AVIS DE L'AUTORITE ENVIRONNEMENTALE

Demandeur	SARL FERME EOLIENNE DES TILLEULS
Commune	Bapaume (62), Ligny-Thilloy (62) et Gueudecourt (80)
Objet	Demande d'autorisation d'exploiter un parc éolien de 11 aérogénérateurs et deux postes de livraison
Références	Dossier dans sa version de juin 2015

Situation du projet vis-à-vis du SRE de la région Picardie (celui du Nord-Pas-de-Calais n'est pas représenté) : zone défavorable en blanc, favorable sous condition en orange et favorable de couleur verte

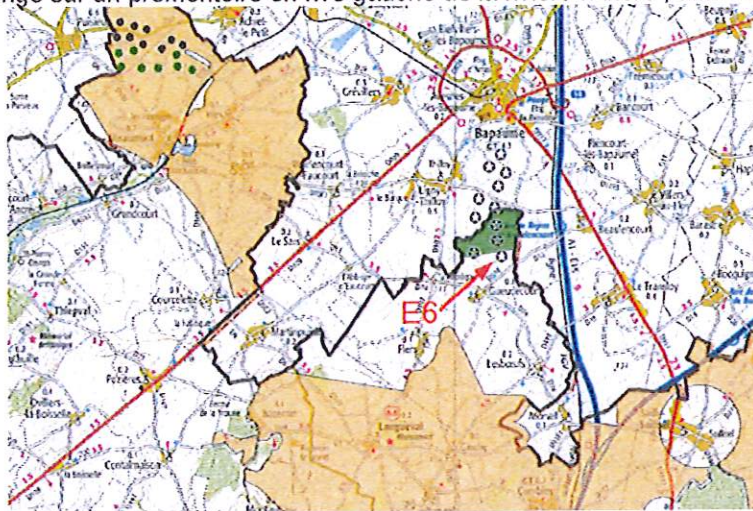
La partie picarde du projet est située sur une zone favorable au développement de l'éolien du SRE Picardie à l'exception de l'éolienne E6. L'éolienne E6 est en zone défavorable du SRE Picardie. Cela est justifié par l'enjeu « très fort » en terme paysager ainsi que de patrimoine historique du « cône Est de 15 km de Thiepval » (Cf. page 22 du SRE). Il s'agit du monument de Thiepval commémoratif de la grande guerre érigé sur un promontoire en rive gauche de la rivière l'Ancre ; affluent de la Somme.

L'entité paysagère à laquelle appartient la partie Picarde du projet est en effet le « secteur du souvenir de la Grande Guerre », répertorié dans l'Atlas des paysages de la Somme. Il s'étend de la haute vallée de l'Ancre à Péronne et se caractérise par une platitude ponctuée de légers vallonnements. Il comporte de nombreux monuments commémoratifs et des cimetières. L'enjeu principal est par conséquent la protection des lieux de mémoire (paysage et patrimoine historique) des offensives britanniques de l'année 1916 dans la Somme. La façon dont le projet prend en compte le SRE Picard est développé au chapitre 2.6 du présent avis.

L'autorité environnementale recommande de mieux préciser la façon dont le projet prend en compte les SRE, et en particulier en ce qui concerne l'éolienne E6 du côté Picard.
